Verkehrliches Gutachten: Planfeststellungsbeschluss Neu- und Ausbau des 2. Bauabschnittes der K 9281 einschließlich Brückenbauwerk über die Spreeaue

Mit Beschluss vom 29. April 2025 wurde der Planfeststellungsbeschluss für den 2. Bauabschnitt der Spreestraße (K9281) erlassen. Ziel der Maßnahme ist es laut Begründung, die Anbindung des Industrieparks Schwarze Pumpe (ISP) zu verbessern, die Ortslagen Burgneudorf, Neustadt/Spree, Spreewitz und Schwarze Pumpe vom Durchgangsverkehr zu entlasten sowie eine überregionale Verbindung zwischen Hoyerswerda und Weißwasser herzustellen.

Vor diesem Hintergrund wurde das vorliegende Verkehrsgutachten erstellt. Es dient dazu, die im Planfeststellungsbeschluss genannten Annahmen, Prognosen und Bewertungen einer fachlichen Prüfung zu unterziehen. Insbesondere soll untersucht werden, ob:

Varianten der geplanten Spreestraße (Unterlage 2, Übersichtskarte, PFB)

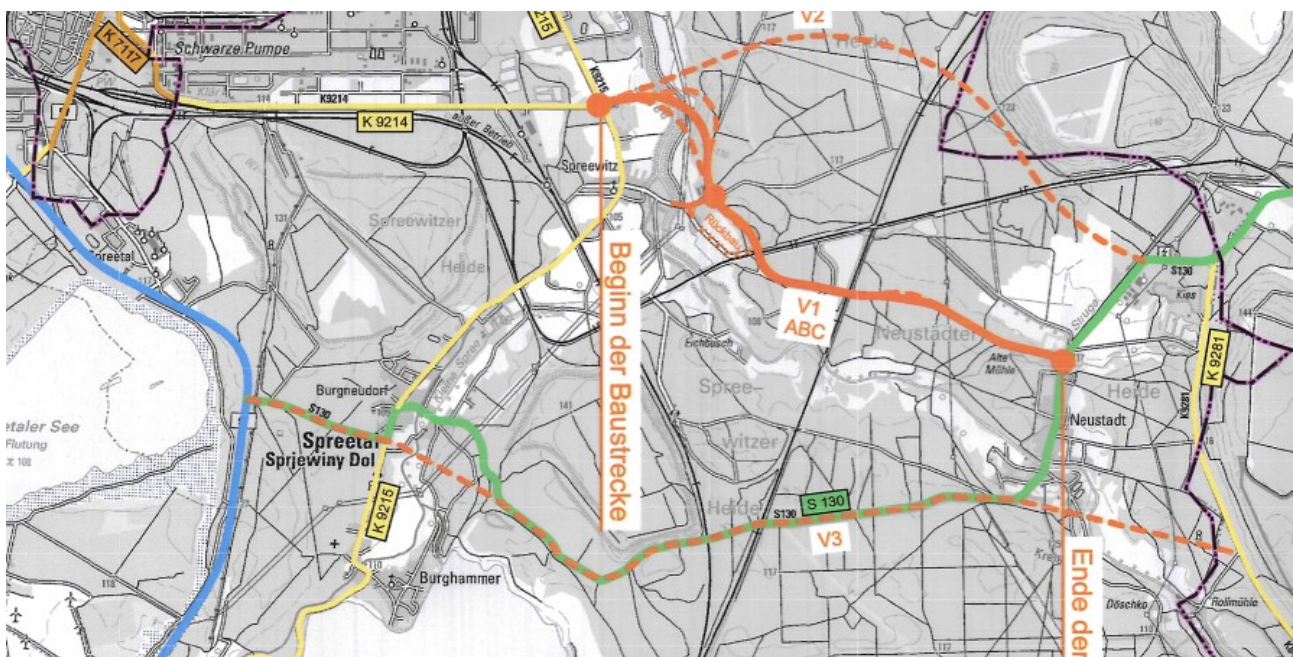
- Unklare Annahmen: In den Unterlagen wird nicht transparent, nach welchen Kriterien die Varianten überhaupt entwickelt wurden (z.B. Zielprioritäten, Umweltaspekte, Kostenrahmen).
- Ignorierte Strukturen: Leistungsfähige Bestandsstraßen (S130, neue Brückenbauwerke von 2009) wurden nur unzureichend einbezogen.
- Fokus auf Neubau: Es zeigt sich ein planerisches Leitbild, das Neubau gegenüber Optimierung bestehender Trassen bevorzugt – entgegen der in Infrastrukturprojekten üblichen Pflicht zur minimalinvasiven Lösung.

In den Planunterlagen wird die bestehende Staatsstraße S130 widersprüchlich beurteilt. In Variante 1 (Vorzugstrasse) wird die S130 als leistungsfähig genug eingestuft. Ein Ausbau oder eine Verbreiterung sei nicht erforderlich, sie könne die prognostizierten Verkehre aufnehmen. In Variante 3 wird dieselbe S130 als unzureichend dimensioniert bewertet. Hier wird ein erheblicher Ausbaur Aufwand (u. a. Fahrbahnverbreiterung, massive Eingriffe in Waldflächen – 7, 18 Hektar Waldumwandlung notwendig) gefordert. Diese gegensätzliche Behandlung derselben Straße ist fachlich nicht plausibel und legt den Verdacht nahe, dass die Bewertung bewusst zugunsten der Vorzugsvariante 1 verzerrt wurde. Dadurch wird die Variantenabwägung methodisch fehlerhaft und rechtlich angreifbar.

Die Variantenprüfung ist fachlich unzureichend und damit rechtlich angreifbar. Sie erfüllt nicht die Anforderungen an eine objektive, vollständige und nachvollziehbare Abwägung. Eine erneute Prüfung, insbesondere unter Einbeziehung der Variante 3a und verkehrsleitender Maßnahmen, ist zwingend erforderlich.
